监理通知单

工程名称：安徽全柴动力股份有限公司 31MW 分布式光伏发电项目 编号：QCGF-ZHJL-A.0.7-032

事由：关于天和箱变设备基础质量问题事宜

垫层存在裂缝，施工质量差

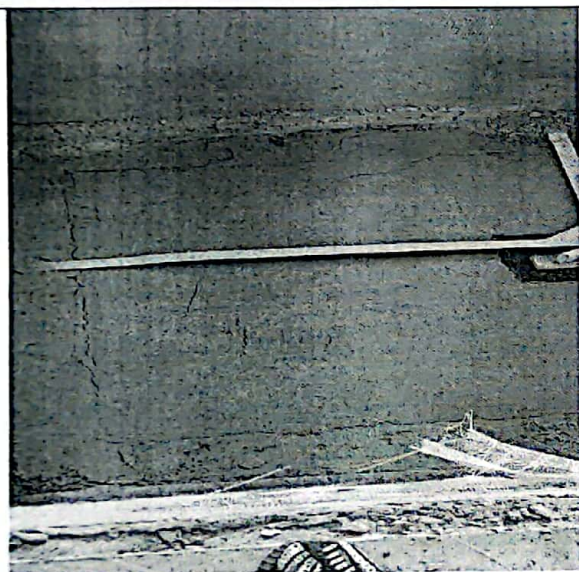
- 1、设备基础内垫层存在裂缝，施工质量差，不符合规范要求。
- 2、设备基础内墙面抹灰厚度较薄，防裂网暴露在外，不符合相关要求。（详见问题照片）

针对上述问题，望你单位立即按规范要求整改，确保工程质量，整改完成后报项目监理机构复查，复查合格后，方可进行下一道工序施工。
